Camisas de cilindro OM 457 Euro 4

Modificación del asiento de la camisa y de la selladura

Vehículo	Motor	N.º KS
Mercedes-Benz Euro 4; año de fabricación 1998 →	OM 457.948/950-954/957/959/961/964-969/973/974/976/977/980/981	89 867 110

Fig. 1

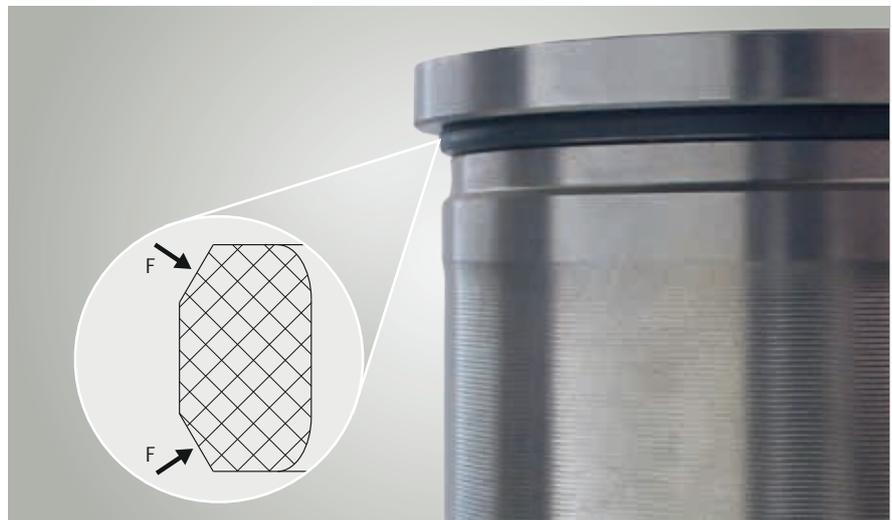
La nueva versión de la camisa del cilindro tiene una ranura para un retén adicional (fig. 1) debajo del collarín de camisa.

Prestar atención a la posición de montaje del retén. Ambos bisel del retén (F) deben indicar hacia fuera.

Fig. 2

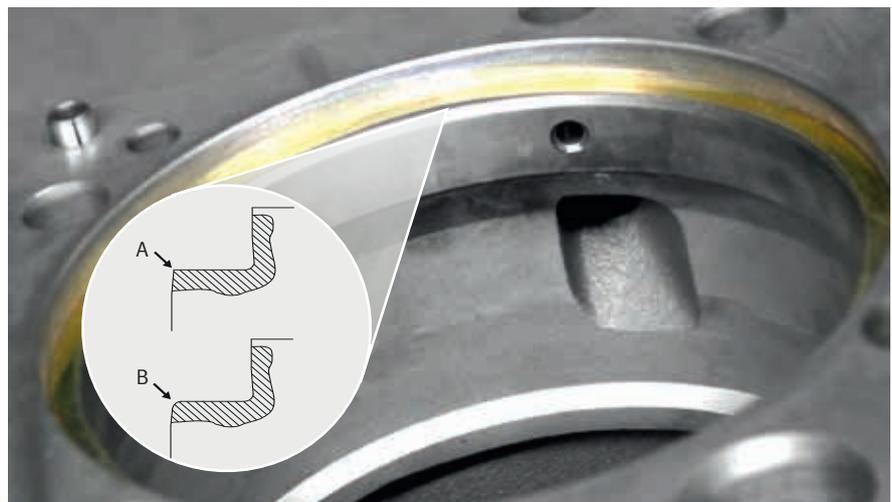
La nueva versión de la camisa del cilindro requiere de un bisel redondeado en el diámetro interior del asiento de la camisa (fig. 2). Comprobar antes del montaje si el bloque de motor dispone de un bisel redondeado. Si no dispone de un bisel redondeado (A), la parte redondeada se debe disponer en el bisel plano existente (B).
